Mission régionale d'autorité environnementale

**Avis sur le projet de mise en compatibilité du plan local d'urbanisme (PLU) de la commune de Sermaize-les-Bains (51) emportée par la déclaration de projet de construction d'une centrale photovoltaïque au sol par URBA 224**

n°MRAe 2020AGE43

Illustration 3: Localisation du secteur (en jaune) par rapport aux secteurs protégés (source : DREAL)

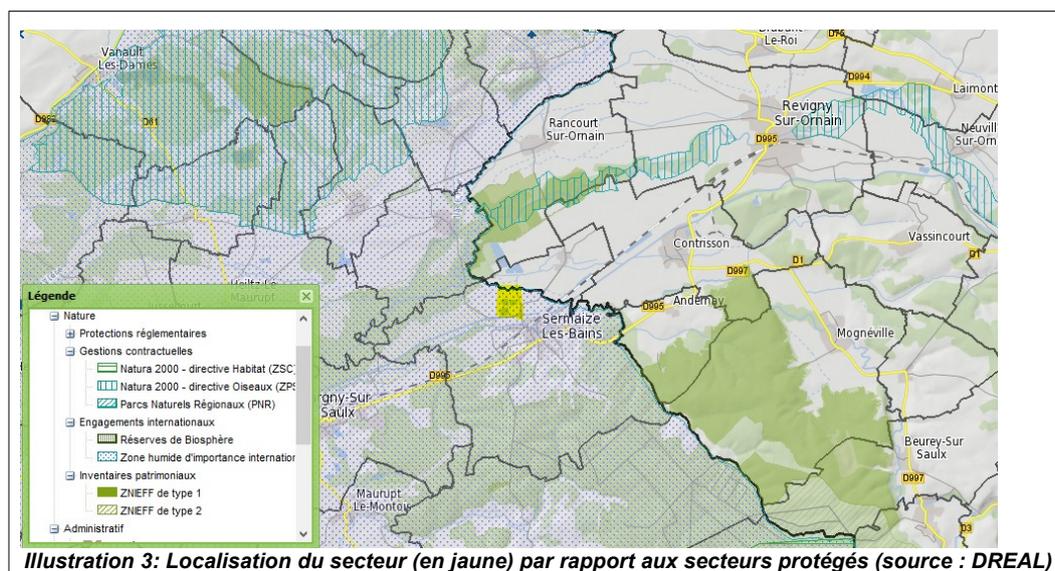
L'Ae rappelle que la règle n°9 relative à la préservation des zones humides inventoriées trouve à s'appliquer ici puisque le site retenu est concerné par la présence de la zone humide d'importance internationale RAMSAR. L'Ae ne partage pas les conclusions du dossier quant au respect de ces objectifs en ce qui concerne la nature dégradée du terrain et la préservation des zones humides.

**L'Ae recommande de reconsidérer le projet de MEC-PLU au regard des objectifs et règles du SRADDET.**

Illustration 5: Rousserolle turdoïde, source : INPN

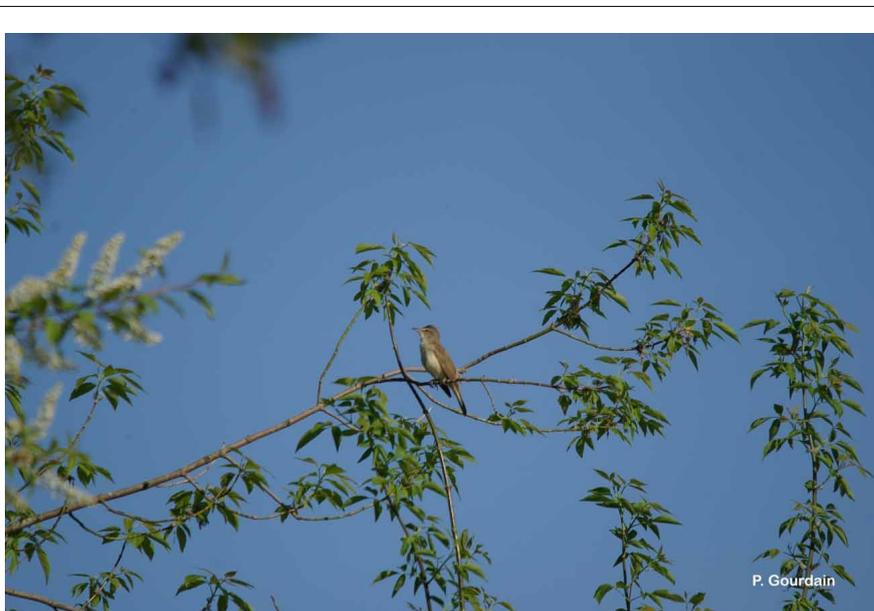
L'Ae constate que l'étude d'impact sur la flore et les habitats n'a pas été complétée. L'Ae avait en effet signalé que l'étude de l'impact de ces tables en prairies de fauche humide et roselière n'avait pas été menée (étude sur le risque d'assèchement du sol sous l'emprise des tables et donc l'augmentation des impacts induits sur la fonctionnalité biologique et écologique des habitats de zones humides).

Par ailleurs, dans ce même avis, l'Ae avait recommandé *de vérifier si la conservation de la roselière au sud-ouest du site est une mesure de compensation suffisante au regard des impacts du projet sur les zones humides du site pour permettre le maintien d'une population viable ou égale à celle présente actuellement de Rousserolle turdoïde.*

L'Ae note que la mesure MC-3 « éviter la fermeture des roselières » a été correctement complétée et tend à démontrer que la population de la Rousserolle turdoïde sera préservée.

***L'Ae recommande de compléter le dossier par l'analyse de l'impact des tables de panneaux solaires en prairie de fauche humide et roselière, et le cas échéant, de mettre en œuvre la démarche ERC<sup>38</sup>.***
